Mission régionale d'autorité environnementale  
**Grand Est**

**Avis sur le projet d'exploitation  
du Parc éolien du village de Richebourg III  
à Villiers-Herbisse et Semoine (10)  
porté par la société AN Avel Braz**

n°MRAe 2023APGE93

Nom du pétitionnaire	AN Avel Braz
Communes	Villiers-Herbisse et Semoine
Département	Aube (10)
Objet de la demande	Demande d'autorisation environnementale de construire et d'exploiter un parc éolien de 9 aérogénérateurs et 3 postes de livraison.
Date de saisine de l'Autorité environnementale	11/07/23

**Figure 5 : Distance des éoliennes projetées aux boisements et haies**

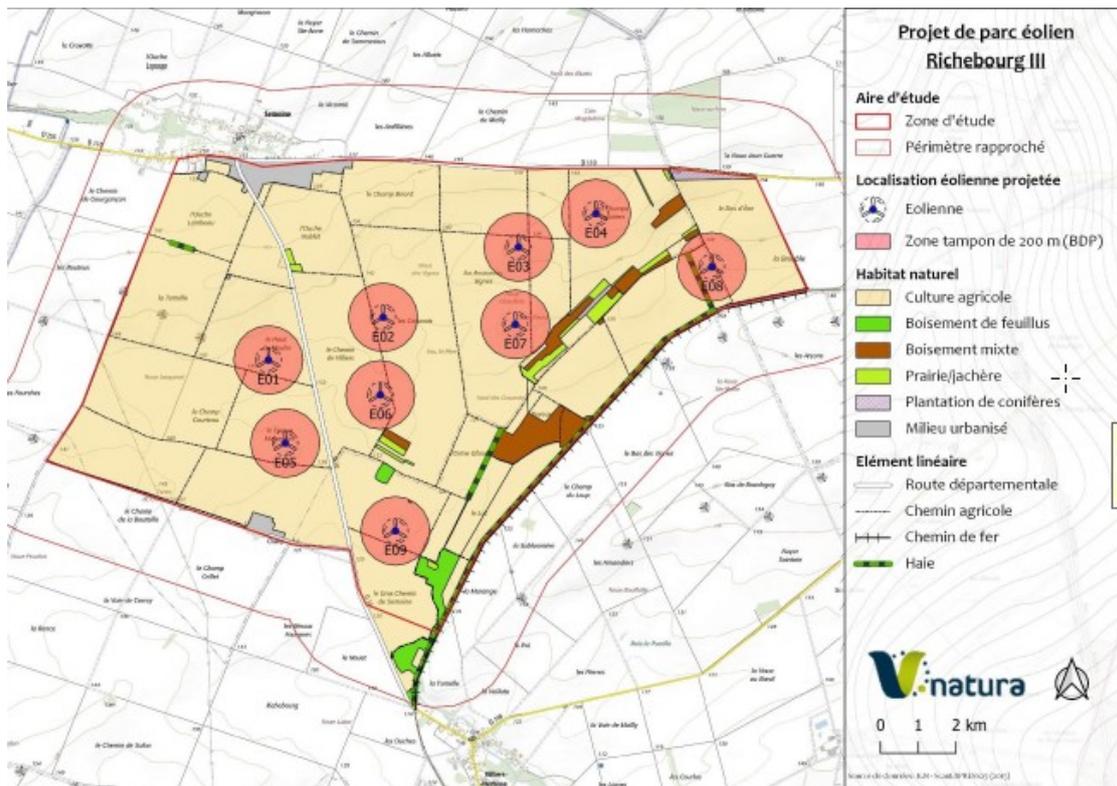
Alors que les recommandations du SRE Champagne-Ardenne et du document Eurobats<sup>19</sup> du Programme des Nations Unies pour l'Environnement (PNUE) recommandent un éloignement minimal entre éoliennes et lisières boisées ou haies de 200 mètres en bout de pale, le dossier mentionne que l'éolienne E8 ne respecte pas cet éloignement (voir figure 5 ci-dessous).

L'Ae constate que 3 autres éoliennes ne respectent pas non plus cet éloignement puisqu'elles tangent les boisements : E6, E7, E9 (voir figure 5).

**L'Ae constate que le pétitionnaire s'est engagé à retirer 3 éoliennes<sup>20</sup> de son projet dont l'éolienne E8, et que les éoliennes E6, E7, E9 restent dans le projet à 6 éoliennes.**

**L'Ae rappelle sa recommandation de mettre à jour le dossier avant l'enquête publique en prenant en compte le retrait des 3 éoliennes et ainsi de préciser le devenir de la mesure de déplacement de la haie située à proximité de l'éolienne E8 qui est retirée du projet .**

**Elle recommande également de déplacer les éoliennes situées à moins de 200 m des lisières boisées.**

**Figure 6 : Étude d'encercllement depuis Semoine**

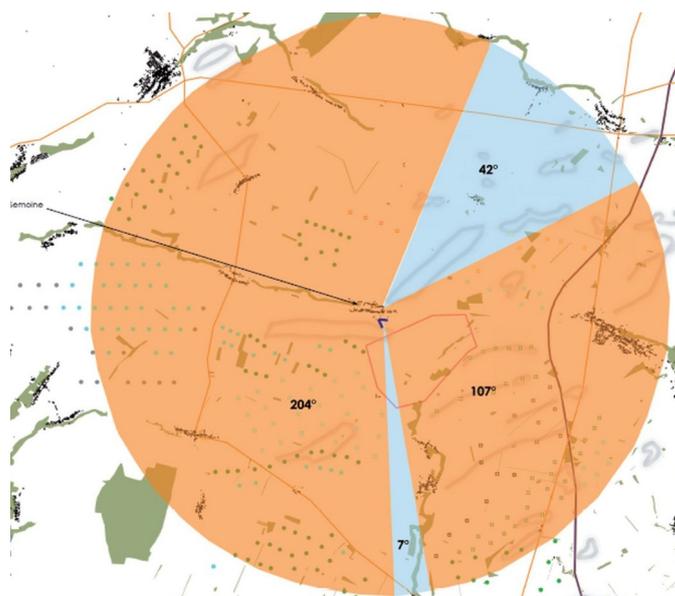
L'Ae constate que depuis Semoine, un total de 311° est marqué par la présence de l'éolien dans un rayon de 10 km. Un espace de respiration au nord existe et représente 42° ainsi qu'un espace de 7° au sud du village. Une partie du projet éolien sera situé dans un angle déjà occupé par la présence des machines, mais deux éoliennes viendront combler l'angle restant de 7° au sud du village.

***En raison de l'effet d'encerclement supplémentaire des villages les plus proches du projet et de l'impact sur le cadre de vie de leurs habitants, l'Ae recommande au pétitionnaire de reconsidérer l'implantation de son projet dans un secteur permettant d'éviter d'aggraver les effets d'encerclement et de saturation visuelle et à défaut, de définir et mettre en place des mesures d'évitement ou de réduction efficaces pour minimiser l'incidence du projet sur le cadre de vie des habitants avoisinants.***

**Figure 7 : Étude d'encerclement depuis Herbisse**

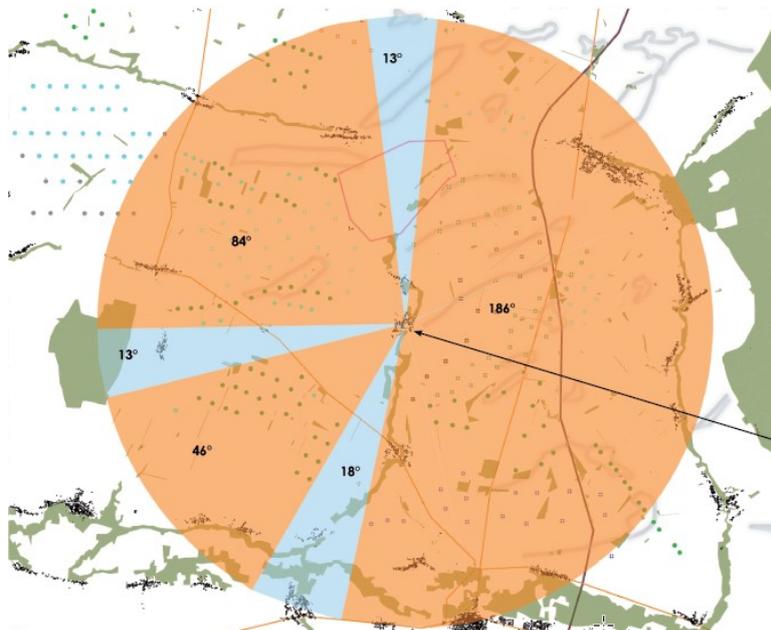
La commune de Herbisse subit également l'effet d'encerclement des éoliennes du projet. Initialement il ne reste qu'un angle de 13° au nord, un angle de 13° à l'est et un angle au sud de 18° sans machine. Certaines éoliennes du projet viendront combler l'angle restant de 13° au nord du village.

**Figure 8 : Étude d'encerclement depuis Villiers-Herbisse**

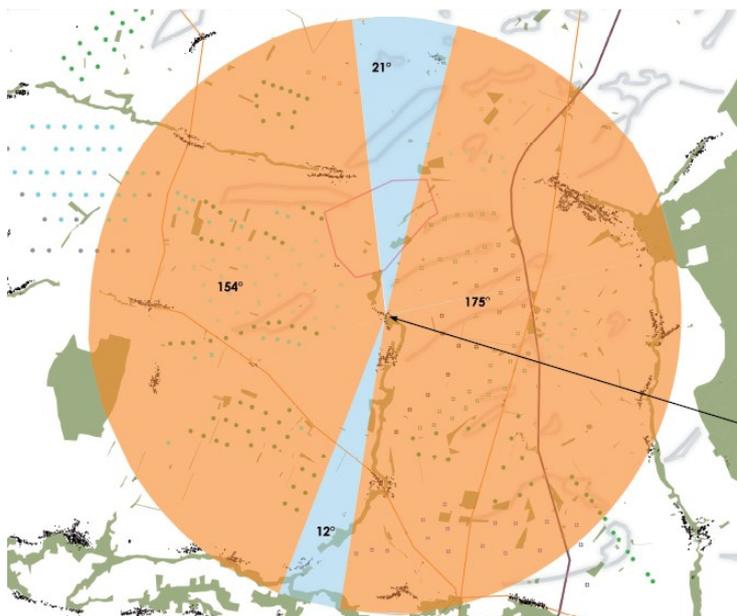
Depuis Villiers-Herbisse, le projet vient se placer dans l'angle de respiration de 21° restant au nord. Il ne reste plus avec le projet, qu'un angle de respiration de 12° au sud du village.

**Figure 9 : Carte de localisation des zones vigilance et d'exclusion des sites UNESCO par rapport à la ZIP**

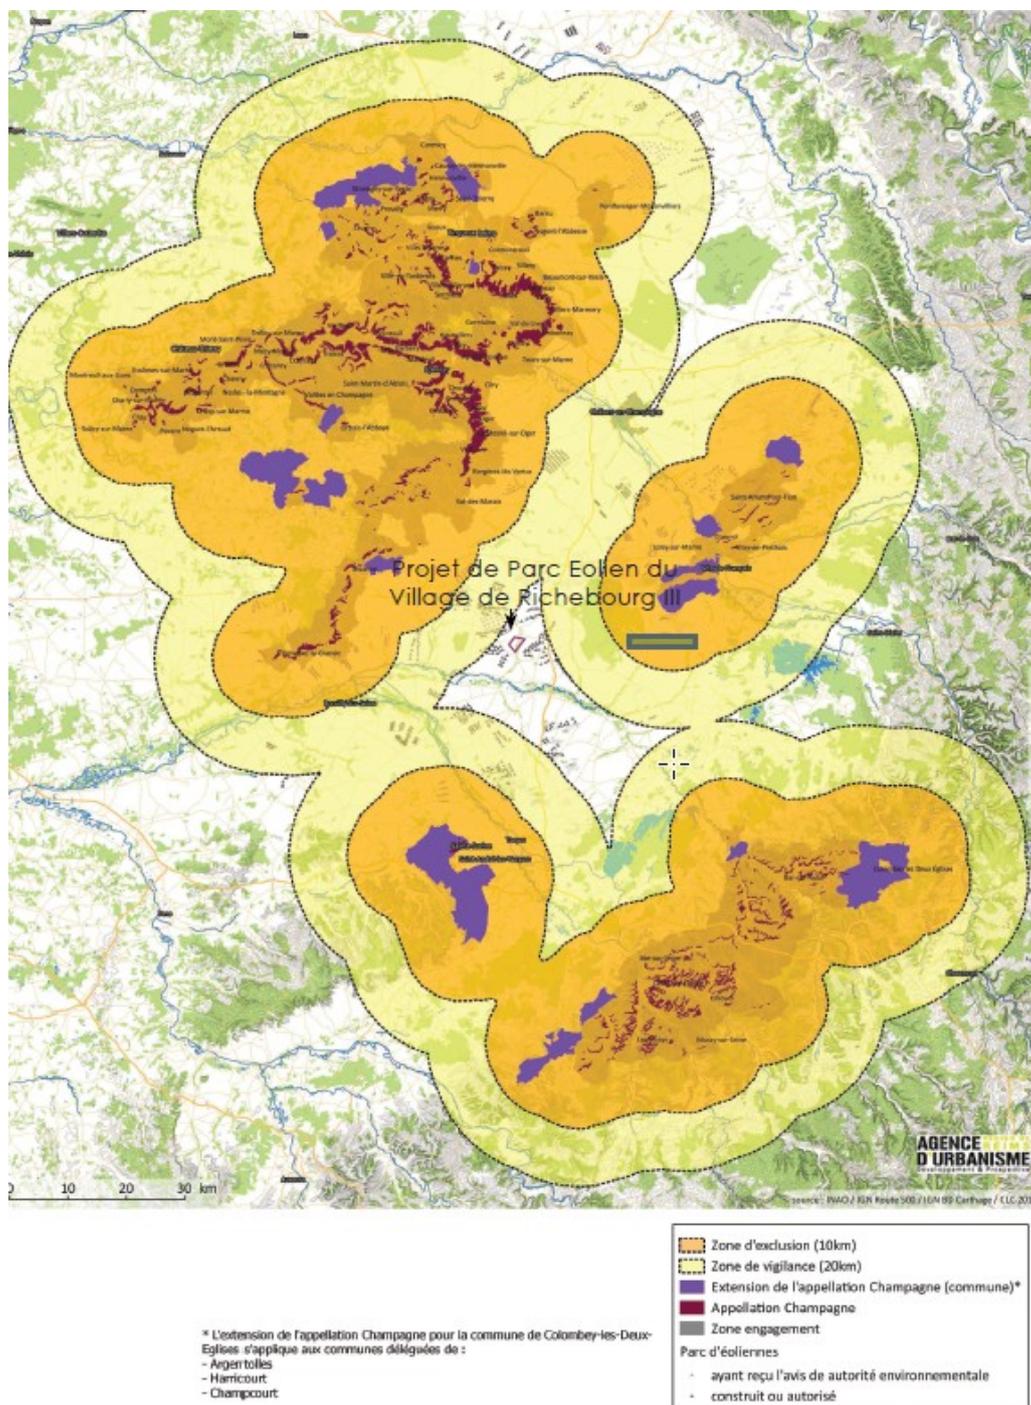
**L'Ae recommande au pétitionnaire de localiser correctement la ZIP du projet sur la carte des zones de vigilance et d'exclusion des sites UNESCO et de prendre attache avec la mission UNESCO.**

**Figure 10 : Localisation des points de mesures bruit**

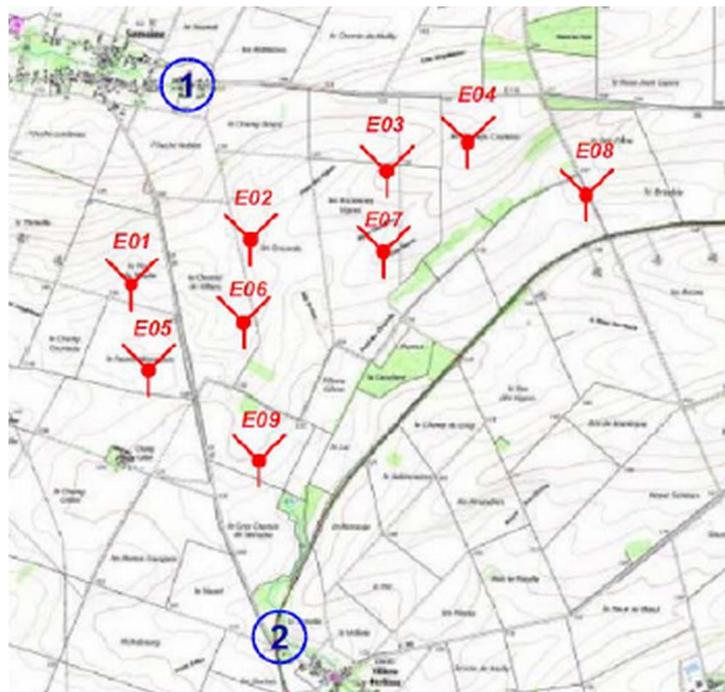
L'Ae s'interroge sur les valeurs de bruit résiduel<sup>22</sup> prises comme référence pour l'étude acoustique, celles-ci étant très anciennes, elles ne prennent pas en compte le bruit généré par d'autres parcs construits et en activité dans le secteur depuis 2016. Par ailleurs, l'étude des impacts cumulés ne conclut pas sur le respect des émergences.

**L'Ae rappelle au pétitionnaire qu'il doit être en mesure de respecter les valeurs réglementaires relatives aux nuisances sonores dès la mise en service de son parc éolien et qu'il doit s'en assurer dans la première année qui suit, puis tout au long de la vie du parc.**
